Numer pisma: DA.ZP.242.97.2.2018

Dotyczy: postępowania przetargowego prowadzonego w trybie przetargu nieograniczonego na dostawę łóżek szpitalnych, oznaczenie postępowania: DA.ZP.242.97.2018.

Zamawiający Samodzielny Publiczny Zakład Opieki Zdrowotnej Wojewódzki Szpital Zespolony im. Jędrzeja Śniadeckiego w Białymstoku działając na podstawie art. 38 ust. 1, 2 i 4 ustawy z dnia 29.01.2004r. Prawo zamówień publicznych (Dz. U z 2018r., poz. 1986) przedstawia treść pytań i udzielonych odpowiedzi oraz modyfikacje do treści specyfikacji istotnych warunków zamówienia:

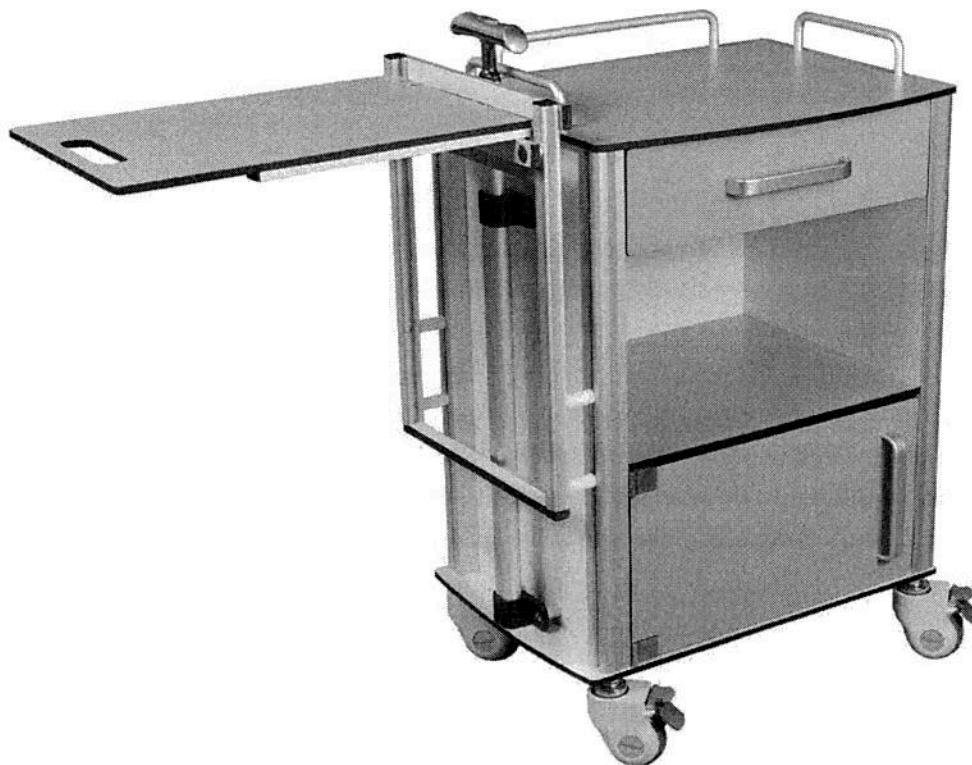
1. Pakiet 1: Czy Zamawiający w rozumieniu pakietu nr 1 dopuści łóżko o parametrach równoważnych opisanych poniżej:

Łóżko szpitalne regulowane elektrycznie o wymiarach: 2280x1070 mm z możliwością obciążenia łóżka do 250 kg. Łóżko czterosegmentowe, z trzema segmentami ruchomymi zabezpieczone krążkami odbojowymi. Łóżko łatwe w dezynfekcji ze względu na brak trudno dostępnych powierzchni. Łóżko wyposażone w akumulator. Funkcje łóżka regulowane elektrycznie za pomocą siłowników elektrycznych:

regulacja wysokości, segmentu pleców i ud, funkcji TB/ATB, autokontur. Wysokość łóżka 440-720 mm. Szczyty łóżka wykonane z tworzywa sztucznego. Bariery boczne dzielone z tworzywa sztucznego zabezpieczające pacjenta. Koła o średnicy 125 mm z blokadą centralną. Uchwyty na worki urologiczne, stojak kroplówki z możliwością montażu w każdym rogu łóżka, tuleje na wysięgnik ręki umieszczony od strony głowy pacjenta.

Łóżko wyposażone w materac przeciwoleżynowy, zabezpieczający przeciw odleżynom do III stopnia, dostosowany do leża, w zmywalnym, paroprzepuszczalnym pokrowcu o konstrukcji rurowej.

Odpowiedź: Zgodnie z SIWZ.
